DODATEK Č. 1

ke Smlouvě o dílo

uzavřené podle ust. § 1746 odst. 2 zákona č. 89/2012 Sb., občanský zákoník, ve znění pozdějších předpisů
„KD Slavie – interiérový nábytek“

Název ZL:	RESTAURACE 1.NP-DOPLNĚNÍ PRVKŮ L1 a L2		
Objekt:	KD Slavie – interiérový nábytek		
Objednatel:	Statutární město České Budějovice		
Dozor Objednatele:			
Zhotovitel:	A.M.O.S DESIGN s.r.o.		
Popis změny:			
ZL zahrnuje doplnění prvků L1 a L2 dle projektové dokumentace, které chyběly ve výkazu výměr.			
Odůvodnění změny:			
Prvky L1 a L2 byly zakresleny v technické specifikaci, ale ve výkazu výměr byl uveden chybný počet těchto prvků. Změnový list řeší doplnění jednoho kusu prvku L1 a jednoho kusu prvku L2.			
Údaje o změně	Změnu vyvolal		
	Jedná se o změnu: (zatrhnout)	zúžení předmětu díla, kterou se snižuje cena díla	
		úprava předmětu díla bez vlivu na cenu díla	
		práce realizované a hrazené nad rámec ceny díla	X
	Jedná se o změnu ve smyslu zákona: (zatrhnout)	§100 odst. 1 (vyhrazená změna závazku)	
		§ 222 odst. 4	
		§ 222 odst. 5	
		§ 222 odst. 6	X
	Způsob projekčního řešení změny: (zatrhnout)	§ 222 odst. 7

KULTURNÍ DŮM SLÁVIE ▪ RESTAURACE 1.NP-DOPLNĚNÍ PRVKŮ L1 a L2_VÝKAZ VÝMĚR

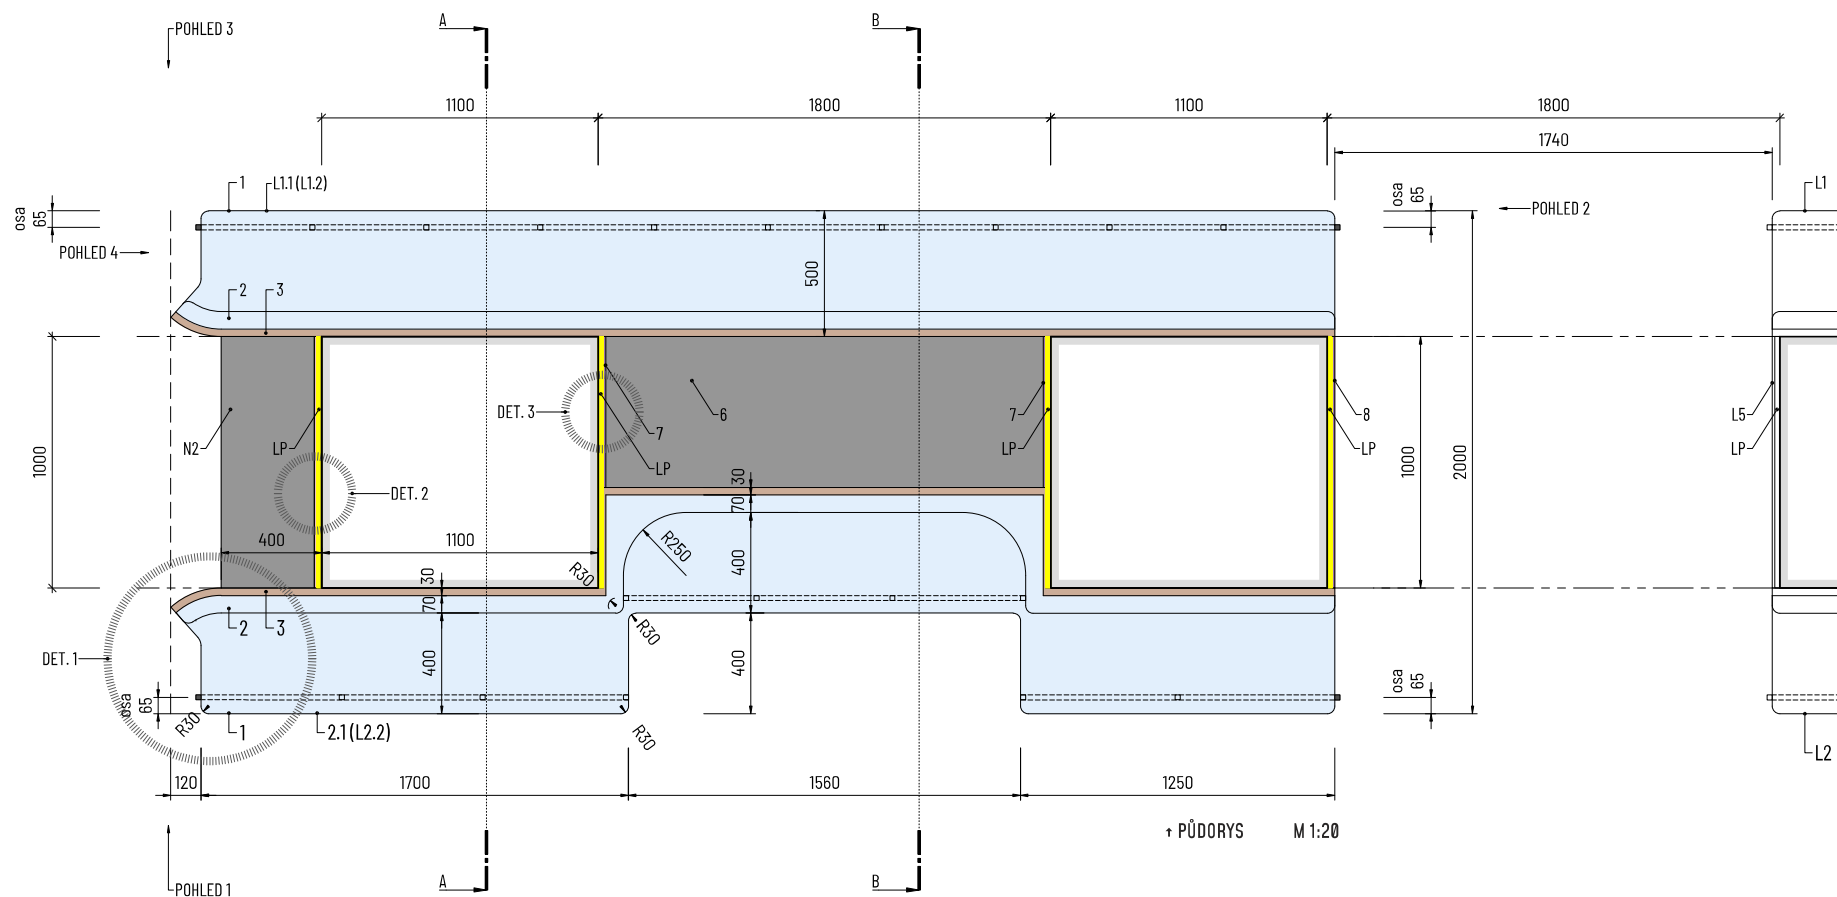
Lavice L1.1 je osově souměrná k L1.2
Lavice L2.1 je osově souměrná k L2.2

Kód položky v dokumentaci	Název položky	Počet	Jednotková cena	DPH	Celková cena	DPH	Výkres číslo
L1	Lavice - výška sezení 470 mm	1	94 010,00 Kč	19 742,10 Kč	94 010,00 Kč	19 742,10 Kč	VZ - REST. 5- 12
L2	Lavice - výška sezení 470 mm	1	105 177,00 Kč	22 087,17 Kč	105 177,00 Kč	22 087,17 Kč	VZ - REST. 5- 12

RESTAURACE_SKŘÍNKA N1.2_“GASTRO OLTÁŘ“

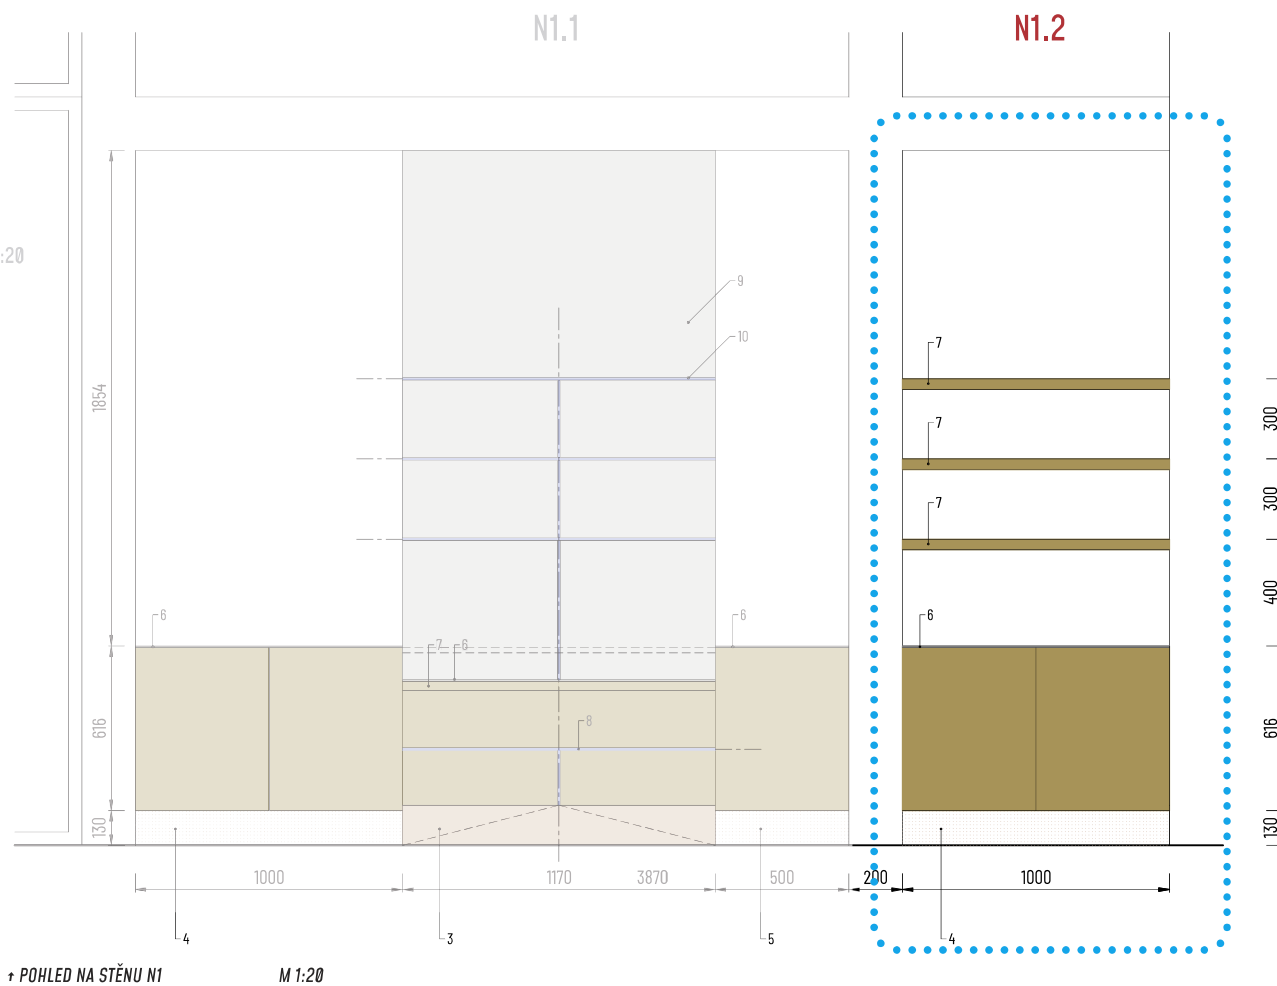
Název ZL:	DOPLNĚNÍ PRVKŮ INTERIÉRU - N1.2, recepční pult u vstupu, police na alkohol za barem		
Objekt:	KD Slavie – interiérový nábytek		
Objednatel:	Statutární město České Budějovice		
Dozor Objednatele:			
Zhotovitel:	A.M.O.S DESIGN s.r.o.		
Popis změny:			
ZL zahrnuje doplnění prvků interiéru na základě požadavku objednatele dle technické specifikace.			
Odůvodnění změny:			
Na základě dodatečného požadavku objednatele budou v rámci dodávky interiéru doplněny prvky N1.2 - gastro oltář 2, recepční pult u vstupu, police na alkohol za barem			
Údaje o změně	Změnu vyvolal		
	Jedná se o změnu: (zatrhnout)	zúžení předmětu díla, kterou se snižuje cena díla	
		úprava předmětu díla bez vlivu na cenu díla	
		práce realizované a hrazené nad rámec ceny díla	X
	Jedná se o změnu ve smyslu zákona: (zatrhnout)	§100 odst. 1 (vyhrazená změna závazku)	
		§ 222 odst. 4	X
		§ 222 odst. 5	
		§ 222 odst. 6	
	Způsob projekčního řešení změny: (zatrhnout)	§ 222 odst. 7

- Dýhovaná skříňka, dýhovinný pohledových ploch a vnitřku skřínky, dýha – americký ořech, povrchová úprava – matný lak, horní plocha keramická (porcelanitová) deska viz obr.

- Skříňka napojovacích bodů AV techniky, NN zásuvek, televize, LAN apod. Dýhovaná na pohledových plochách– americký ořech, povrch matný lak
- Blende pod skřínkami, vnořené pod skřínkami cca 160 mm za přední hranou skříněk, dýhované na pohledových plochách– americký ořech, povrch matný lak

- Blende pod skřínkami, vnořené pod skřínkami cca 160 mm za přední hranou skříněk, dýhované na pohledových plochách– americký ořech, povrch matný lak
- Keramika nebo porcelanit tl. 6 mm viz obr. se strukturou černého (tmavě hnědého) kamene (mramor). Ne struktura granitu! Zabroušené pohledové hrany do kvality povrchu desky.

Kód položky v dokumentaci	Název položky	Počet	Jednotková cena	DPH	Celková cena	DPH	Výkres číslo
N1.2	Restaurace - gastro oltář 2 - N1.2	1	76 067,00 Kč	15 974,07 Kč	76 067,00 Kč	15 974,07 Kč	RESTAURACE_SKŘÍNKA N1.2 "GASTRO OLTÁŘ"
	ocelová část - konstrukce		6 925,00 Kč				
	stolařská výroba a kotevní prvky		54 301,00 Kč				
	keramika Porcelanosa Nylo Noir Polished, 6 mm		14 841,00 Kč				
bez kódu	Restaurace - recepční pult u vstupu	1	74 169,00 Kč	15 575,49 Kč	74 169,00 Kč	15 575,49 Kč	RESTAURACE_RECEPČNÍ PULT
	ocelová část - konstrukce i opláštění		60 189,00 Kč				
	deska a LED osvětlení		13 980,00 Kč				
bez kódu	Bar - police na alkohol za barem - sestava	1	194 271,00 Kč	40 796,91 Kč	194 271,00 Kč	40 796,91 Kč	LIKÉROVÝ BAR_POLICE ZA BAREM, POLICE POD
	ocelová část - 3 x stojna + 32 x police		113 372,00 Kč				
	stolařská výroba, kotvení a LED osvětlení		12 485,00 Kč				
	keramika Porcelanosa Liem Dark Polished, 12 mm		68 414,00 Kč
